R6年度 合同点検結果

小幡小学校①

小幡小学校②

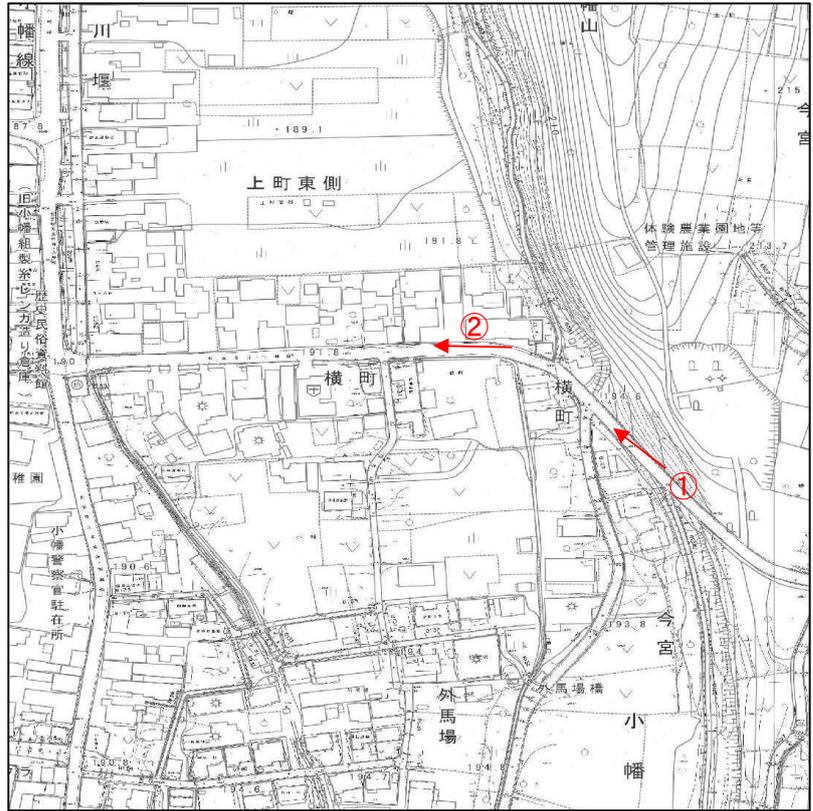
現状: 交通量が多い
歩道・路側帯がない、狭い
車道が狭い
車両速度が高い
ポールの数が十分でない

対策: 路面標示の設置
塗り直し

福島小学校②

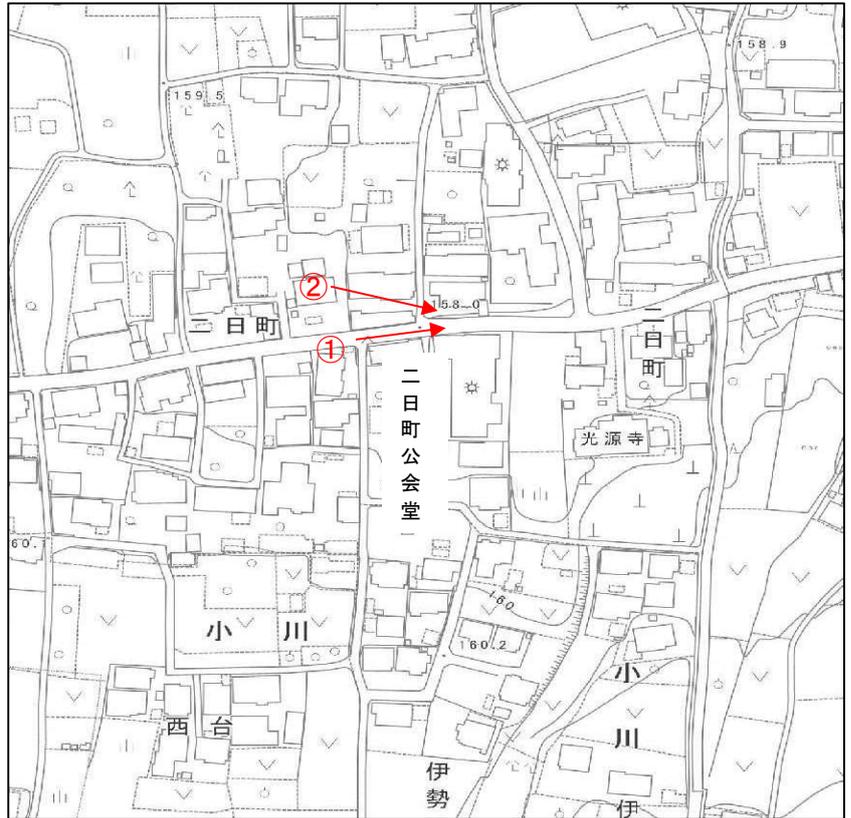
現状: 車道が狭い
横断歩道、ひし形の路面標示
が薄くなっている

対策: 横断歩道の塗り直し

福島小学校③

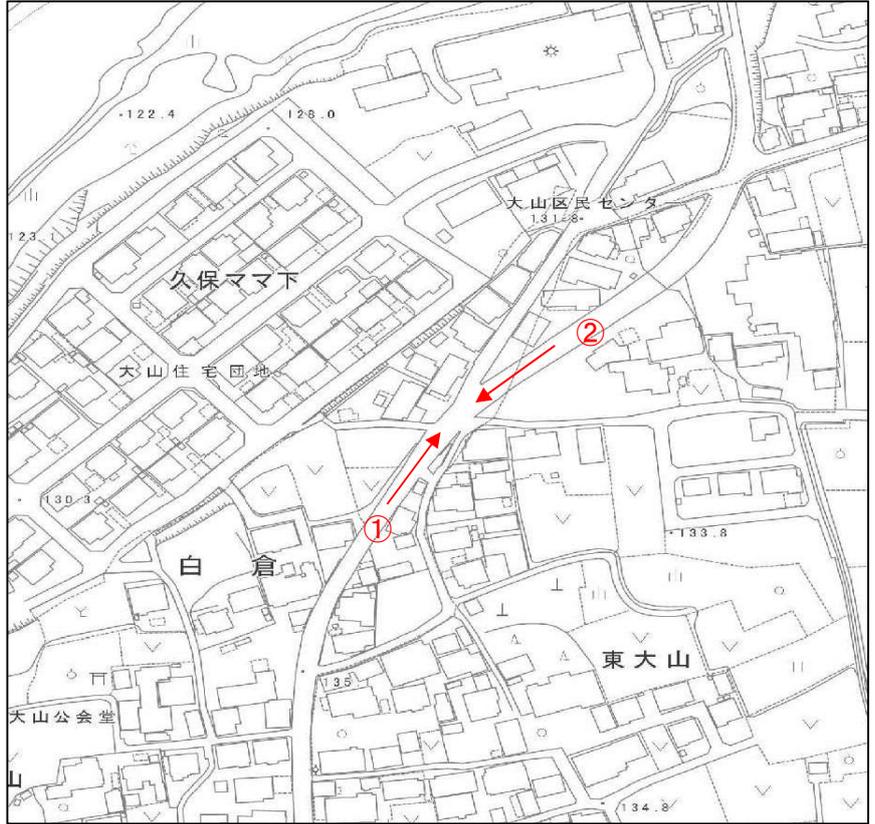
現状: 交通量が多い
見通しが悪い
車両速度が高い
工事による迂回路となっ
ているため学童注意の看板
があるとよい
歩道・路側帯がない、狭い

対策: 注意喚起の看板の設置

福島小学校 追加箇所

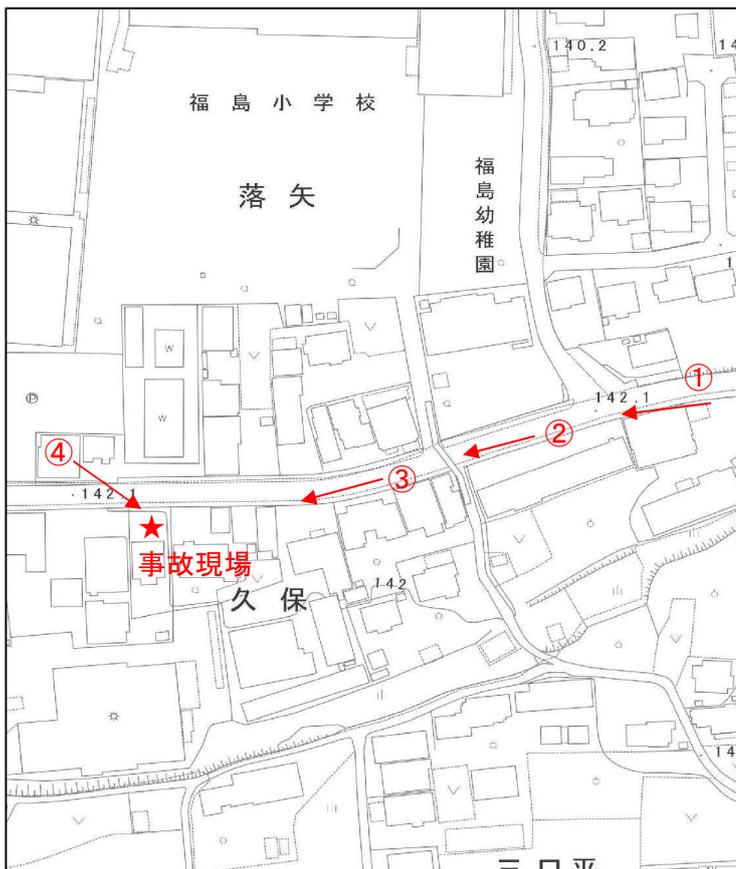
現状: 交通量が多い
歩道・路側帯が狭い
見通しが悪い
車両速度が高い

対策: 路面標示の対策がされているため
警察による見回り

新屋小学校②

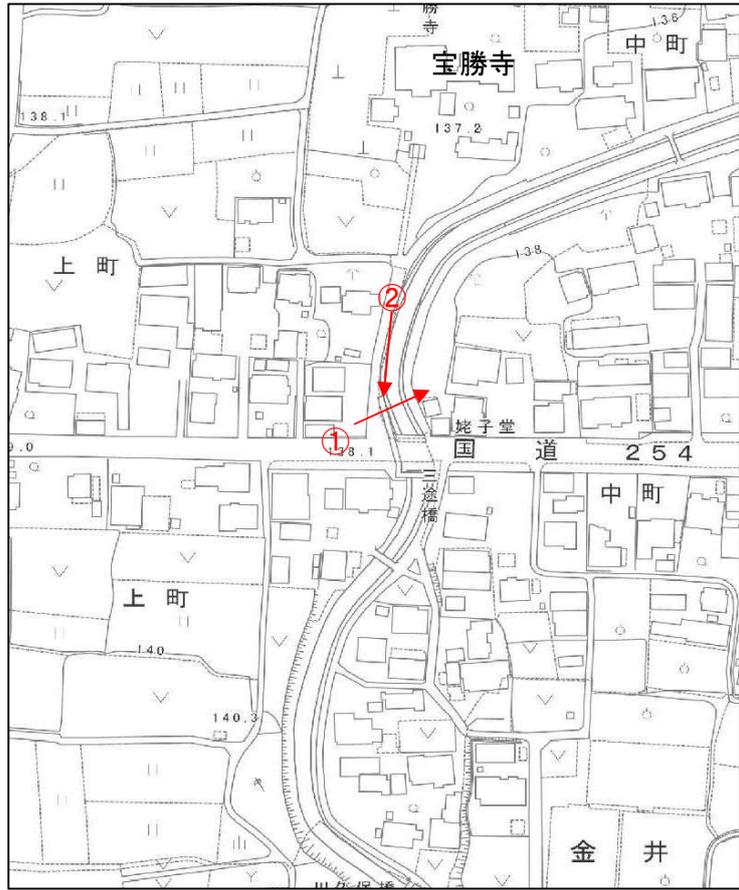
現状: 「止まれ」の路面標示と
停止線が消えかかっている

対策: 「止まれ」の路面標示の
塗り直し

新屋小学校③

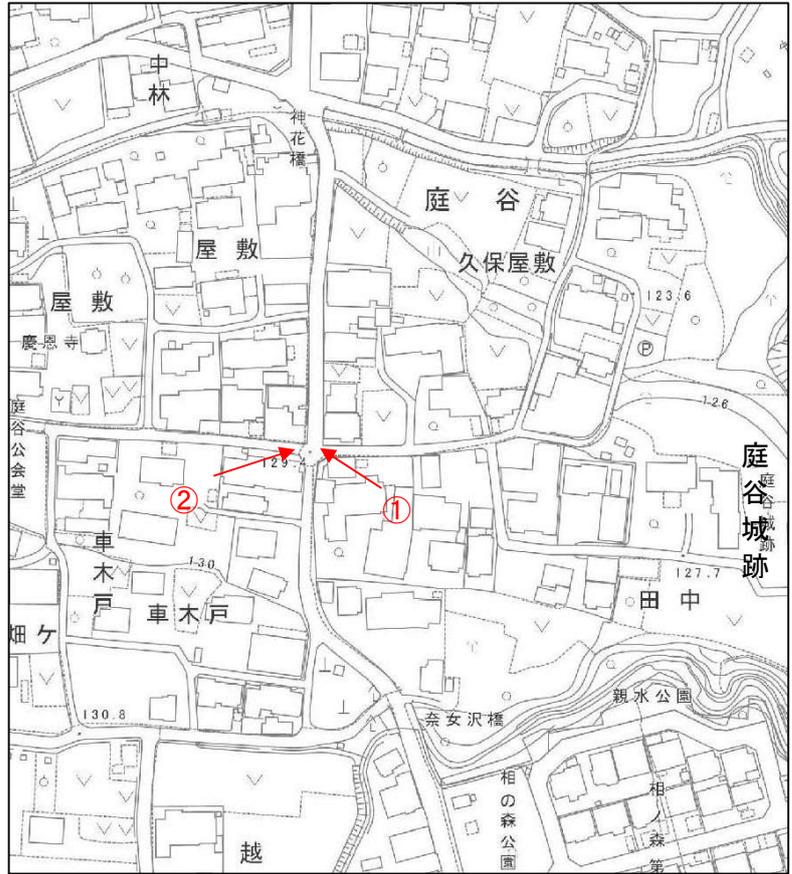
現状:「止まれ」の路面標示と
停止線が消えかかっている

対策:「止まれ」の路面標示の
塗り直し

甘楽中学校①

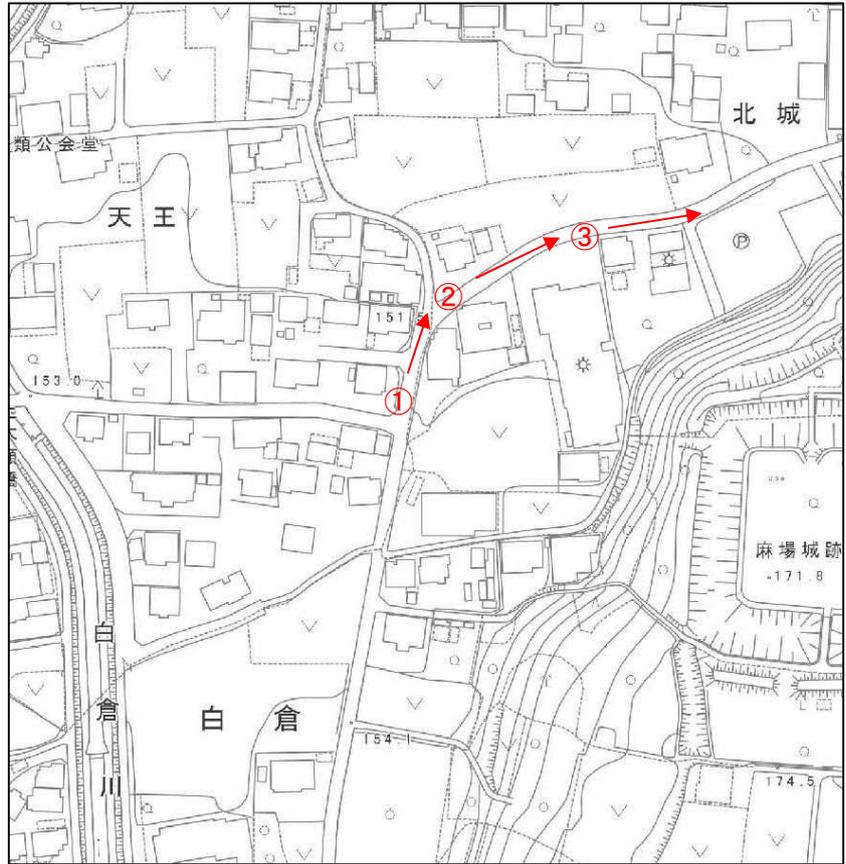
現状: 車道が狭い

- ① 左からの道の合流がある
 - ③ 右カーブで見通しが悪い
- 車の速度が高いため、
速度低下できる対策が
あるとよい

**対策: 路面標示・看板の対策が
されているため
警察による見回り**

甘楽中学校②

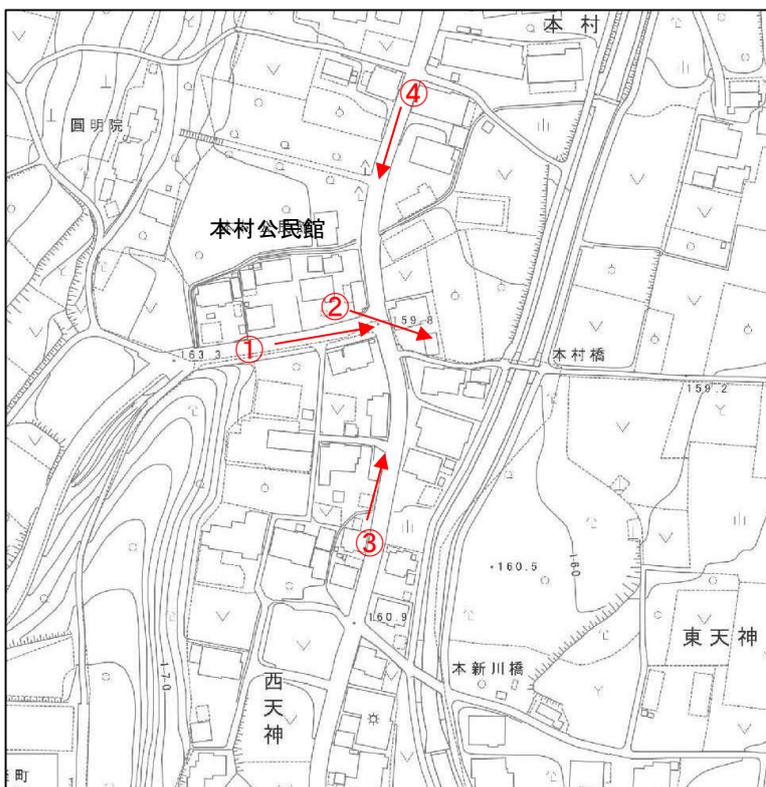
現状: ②右の方がカーブで見通しが悪い
②右からの車のスピードが落ちるような対策があるとよい
センターラインが薄くなっている

対策: 路面標示の対策がされているため
警察による見回り
